大飯発電所発電用原子炉設置変更許可申請
(3号炉及び4号炉原子炉施設の変更)について
(コメント回答)

平成30年 11月29日

関西電力株式会社

1. 審査会合コメント回答

(3) 体制の整備

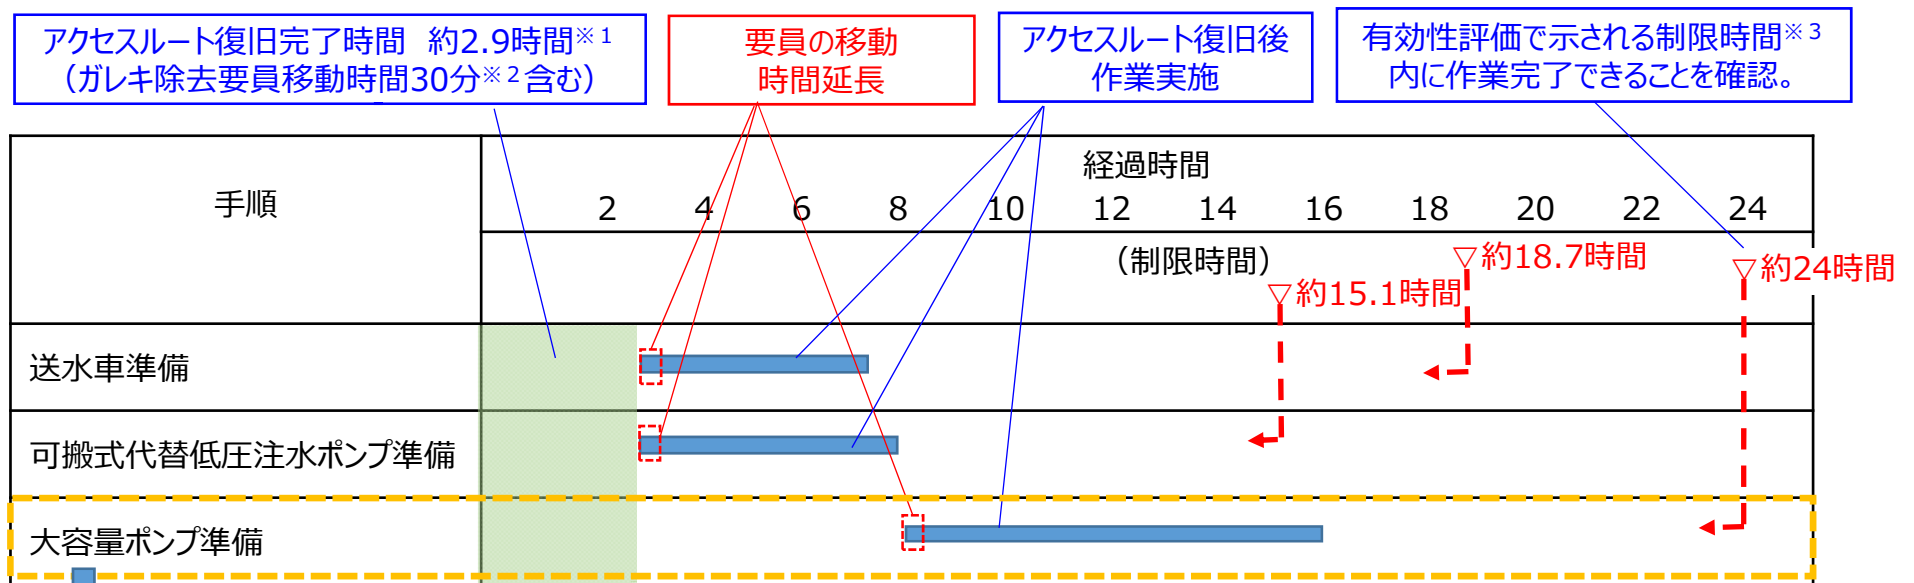
○申請書に記載のアクセスルート復旧時間等について、今回の申請書でどう変わるのか説明すること。

重大事故等が発生した場合、緊急安全対策要員（運転支援活動を行う者を除く。）及び緊急時対策本部要員は、緊急時対策所に参集し、通報連絡、給水活動及び電源確保活動等の各要員の任務に応じた対応を行うとともに、緊急安全対策要員（運転支援活動を行う者）は、運転員からの連絡を受け、各現場で対応を行う。

- 一部の緊急安全対策要員については、緊急時対策所の新設に伴い、移動時間が長くなる。
- これらの変更を踏まえても、各要員の作業場所や対応内容は変わらず、体制に変更はない。（①）
